CON FUNDAMENTO EN EL ARTÍCULO 48 DE LA LEY DE OBRAS PÚBLICAS Y SERVICIOS RELACIONADOS CON LAS MISMAS DEL ESTADO DE SINALOEA, SE CELEBRA EL ACTO DE JUNTA DE ACLARACIONES DEL PROCEDIMIENTO DE LICITACIÓN PÚBLICA NO. ISIFE-LPE-005-2022, RELATIVA A LOS TRABAJOS DE:

REHABILITACION GENERAL DE EDIFICIO "A", "B" Y "C, SERVICIOS SANITARIOS Y CONSTRUCCION DE LAVAMANOS EN PRIMARIA SEVERIANO MORENO, UBICADA EN AGUA VERDE, MPIO. DE EL ROSARIO, ESTADO DE SINALOEA.

A CONTINUACIÓN, LAS EMPRESAS QUE MANIFESTARON INTERÉS EN PARTICIPAR EN EL PROCEDIMIENTO POR LICITACIÓN PÚBLICA, FORMULARON LAS SIGUIENTES PREGUNTAS:

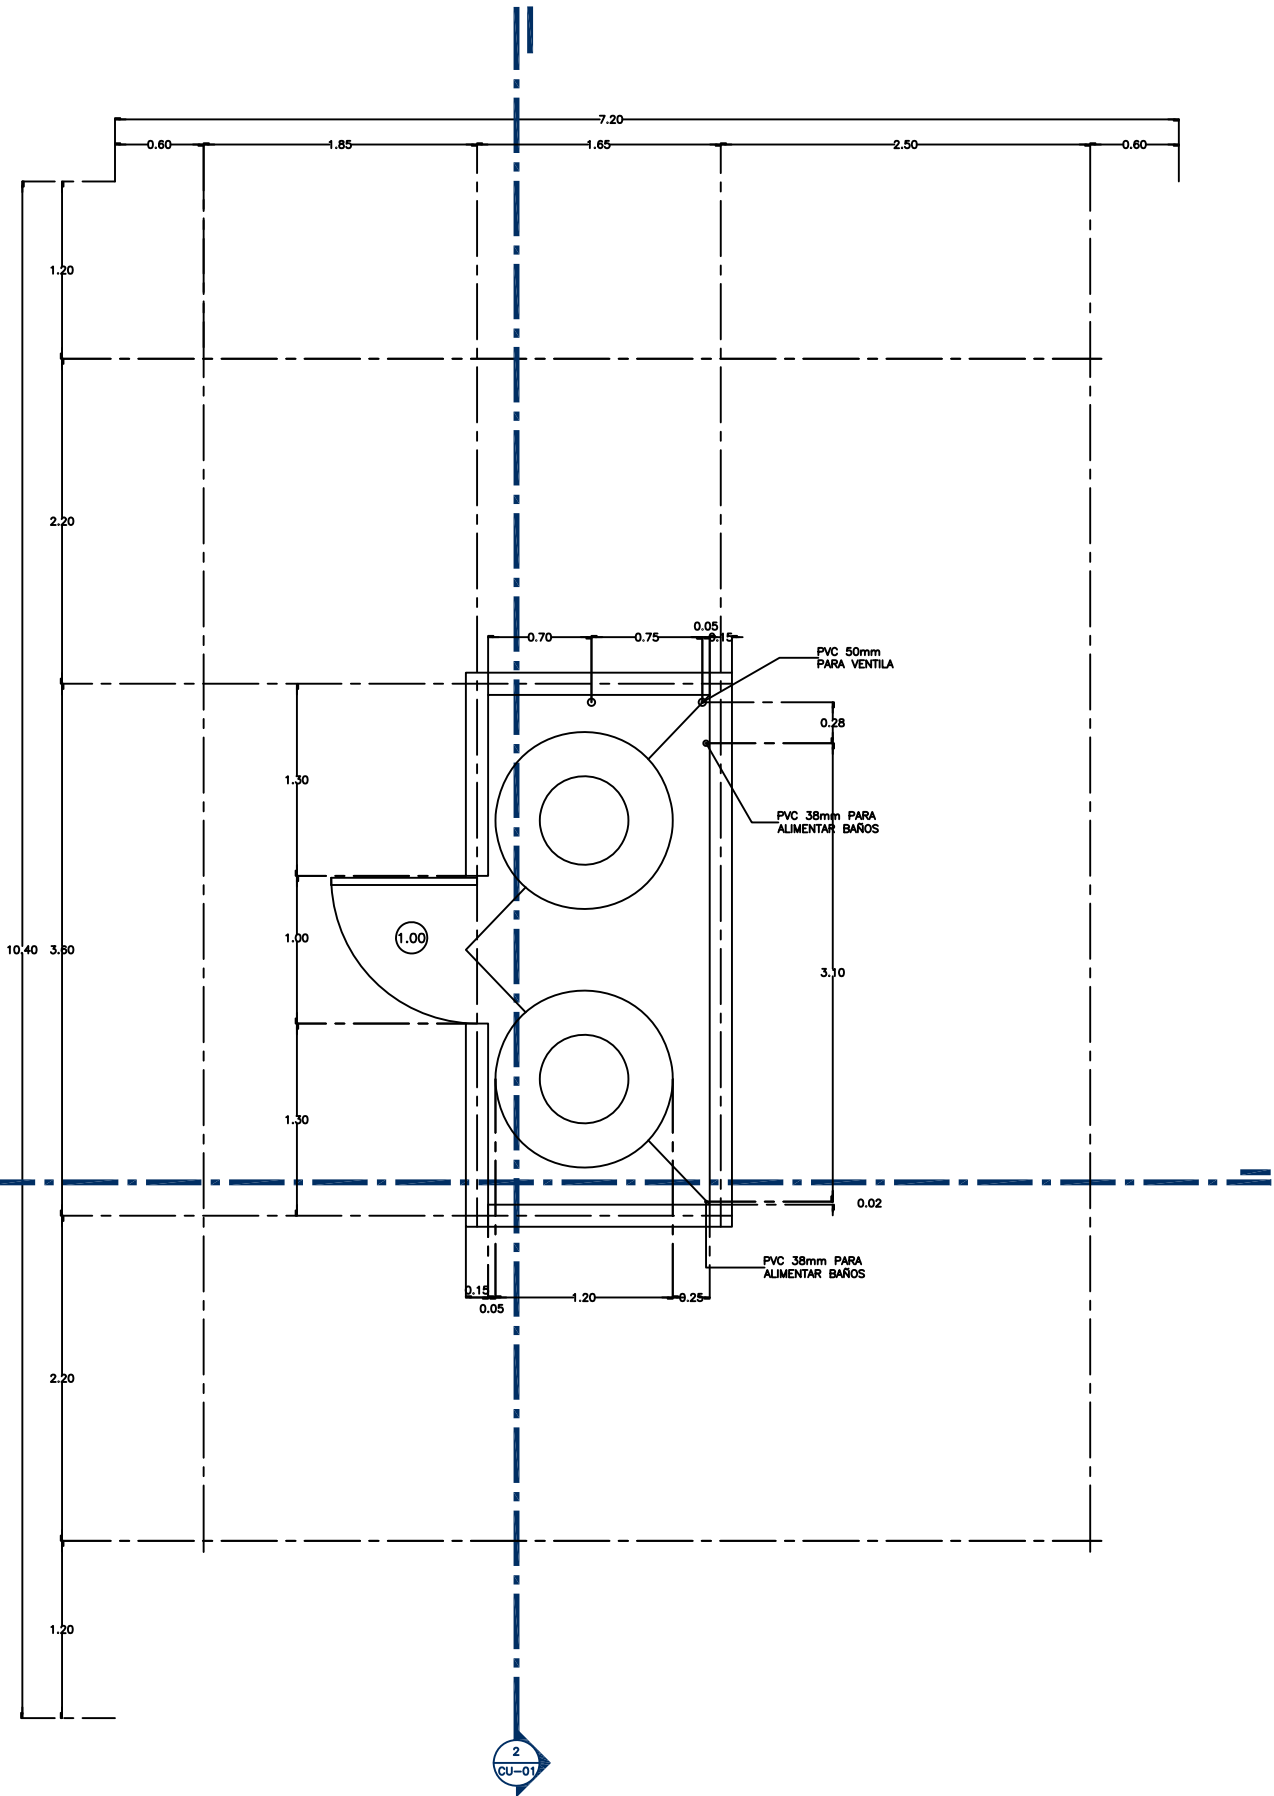
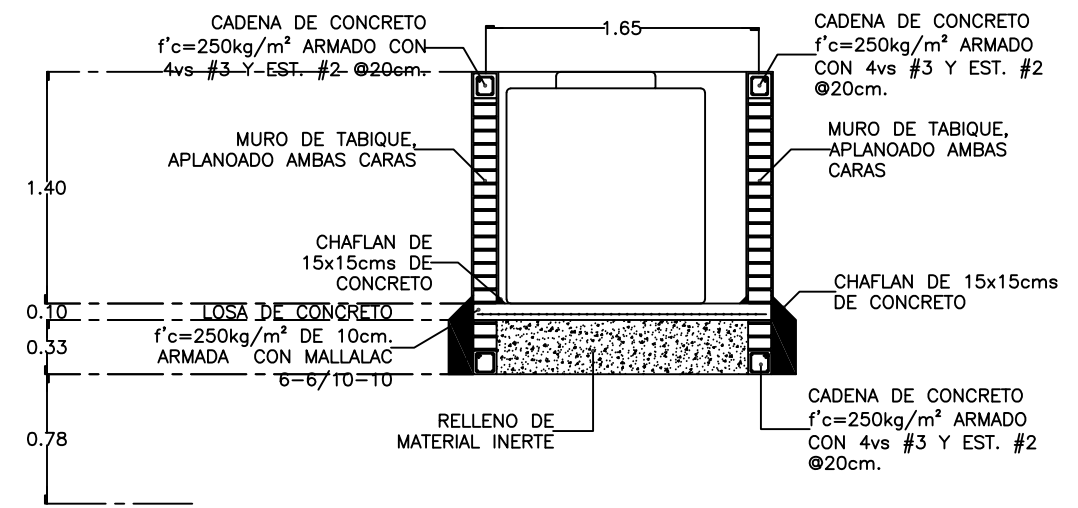
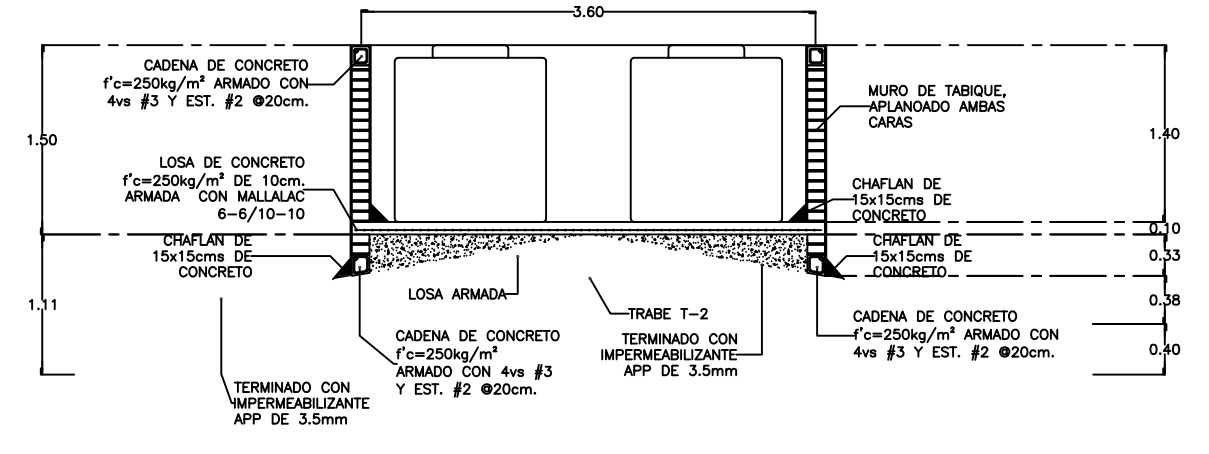
EMPRESA:		
PREGUNTAS	RESPUESTAS	
1	SE SOLICITA AMABLEMENTE IMPRESO LOS SIG. DETALLES CONSTRUCTIVOS: 52310 ALIMENTACION Y DESCARGA DE TINACO: CONCEPTO NO. 41014 HERRERIA A BASE DE PERFILES.	LOS DETALLES CONSTRUCTIVOS SE ANEXARÁN EN PDF EN EL ACTA ACTUAL, LA CUAL PODRA DESCARGARSE A TRAVES DE LA PLATAFORMA COMPRANET.SINALOA.GOB.MX
2	CON RESPECTO A LOS TRABAJOS DE INSTALACIONES HIDROSANITARIAS Y ELÉCTRICAS SE DEBERÁN CONSIDERAR OCULTAS O VISIBLES?	SON OCULTAS.
